工程安全监督巡查、抽查记录回复单

工程名称	保山学院健康服务与管理人才培养及实训基地建设项目				
施工单位	云南保山下村建筑工程有限责任公司				
建筑层数	三层/五层	结构类型	框架结构	建筑面积	21030.36 m²
检查时间	2024 年 1 月 12 日	检查部位

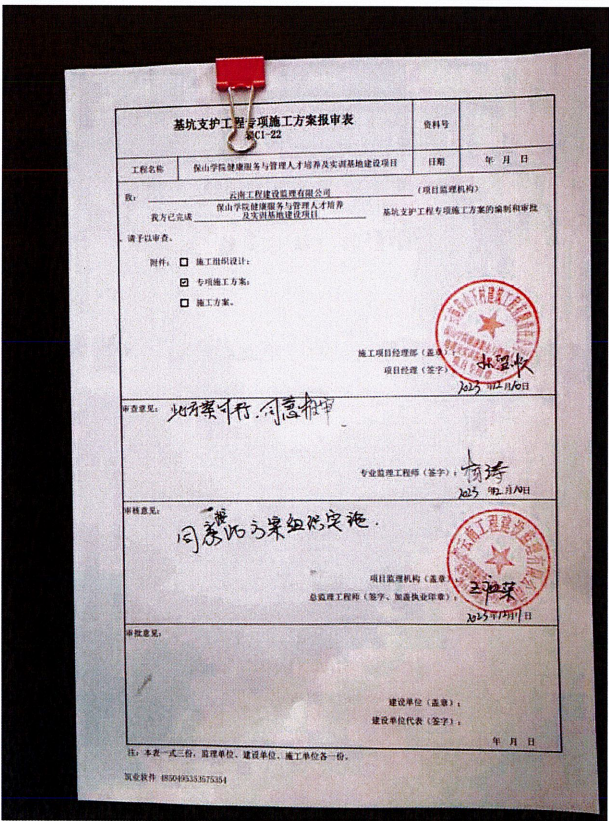
1. 基坑（局部超 3m）未编制单独的专项施工方案；

基坑（局部超 3m）未编制单独的专项施工方案整改前

1. 基坑局部超 3m 部分经五方责任体现场查勘由设计单位设计，采用挡土墙支护桩进行支护，已编制基坑支护工程专项施工方案并报监理审核通过；

基坑（局部超 3m）未编制单独的专项施工方案整改后

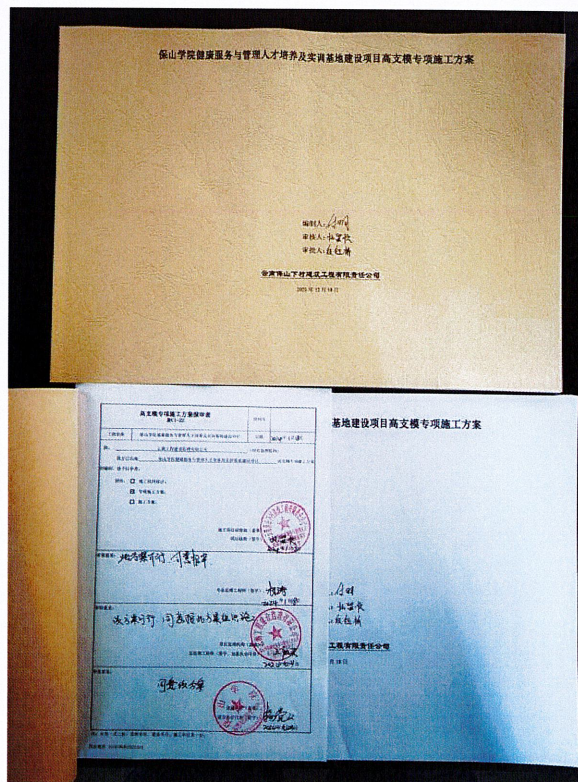
2. 高支模（1#实训楼主席台高 17.90m，2#楼实训楼门厅 8.28m）超危大工程未组织专家论证；

高支模（1#实训楼主席台高 17.90m，2#楼实训楼门厅 8.28m）超危大工程未组织专家论证整改前

2. 高支模（1#实训楼主席台高 17.90m，2#楼实训楼门厅 8.28m）超危大工程已报专家组进项初审，待初审完成后择日进行论证；

高支模（1#实训楼主席台高 17.90m，2#楼实训楼门厅 8.28m）超危大工程未组织专家论证整改后

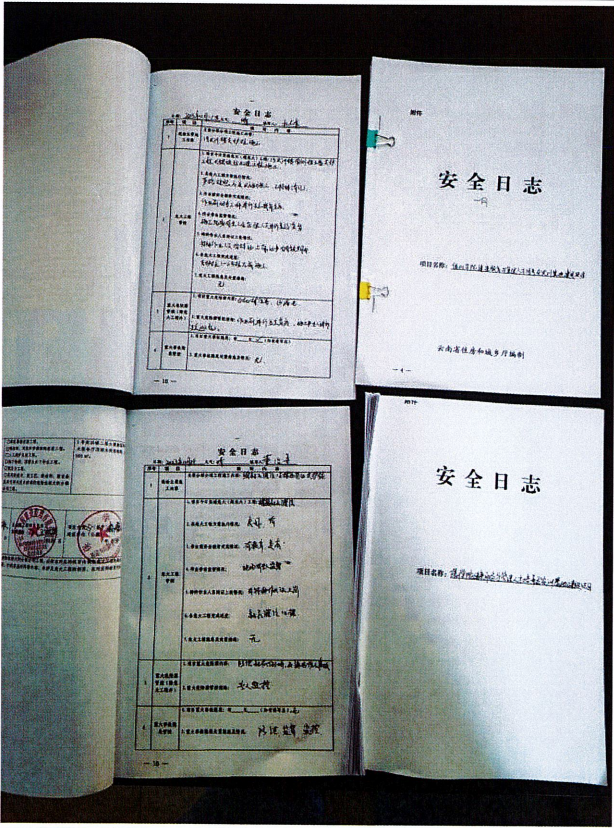
三、安全生产“三件套”：未落实“三件套”措施。

未落实“三件套”措施整改前

三、安全生产“三件套”：安全生产“三件套”措施已落实。

未落实“三件套”措施整改后

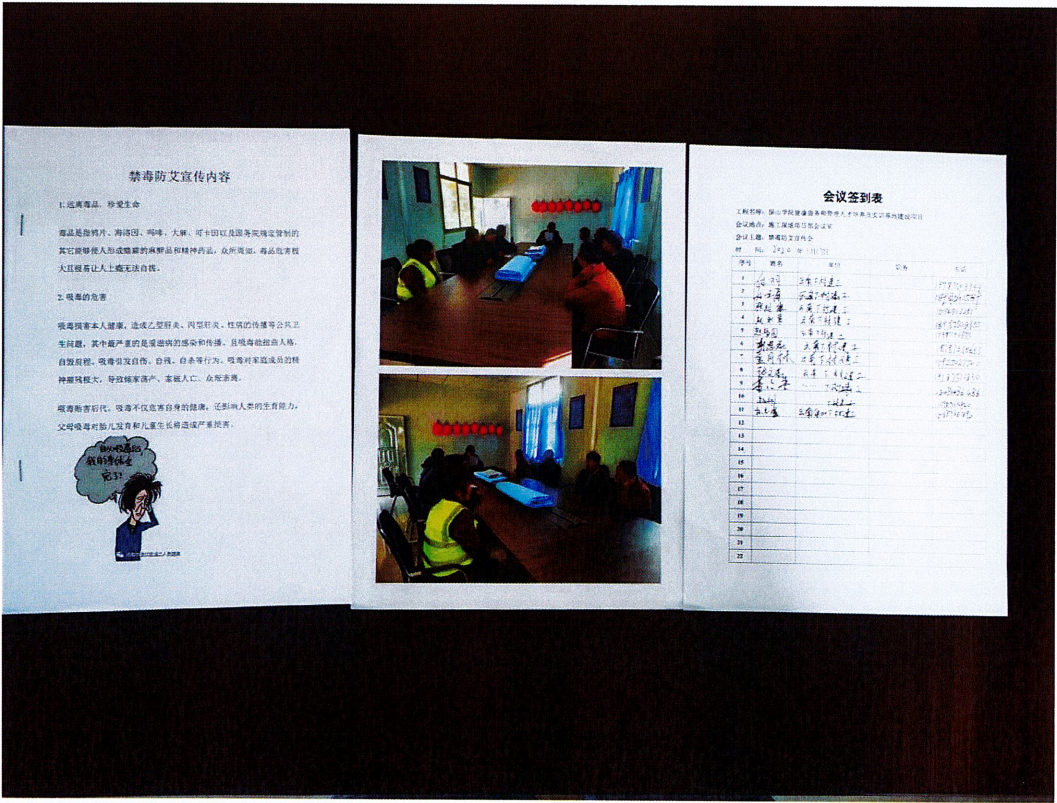
六、禁毒防艾：未开展禁毒防艾宣传工作，并留痕迹资料。

未开展禁毒防艾宣传工作，并留痕迹资料整改前

未开展禁毒防艾宣传工作，并留痕迹资料整改后
